Câmara Municipal de Lisboa

Informação nº
e-REG/INF/2022/19144

Processo: e-LOT/2022/16

Assunto: Consulta a Entidades (e-CSEN/2022/1982)

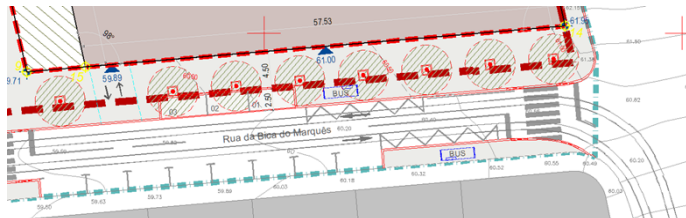
Não obstante a proposta não ser impactante da circulação na envolvente verifica-se que a paragem de transportes públicos defronte do Lote 2 deverá ser deslocada para nascente permitindo que um elétrico possa eventualmente parar atrás de um autocarro que se encontre na paragem sem que obstrua a circulação na rua Dom Vasco.

Verifica-se ainda que os lugares de estacionamento defronte desse lote têm uma largura de 3,5m, dimensão desadequada, por excesso, para estacionamento longitudinal de veículos ligeiros.

Contactado o requerente este entregou o desenho (des. LOT-007) em anexo, retificando as questões anteriormente apontadas; estes desenhos devem ser posteriormente entregues formalmente nos serviços de urbanismo:
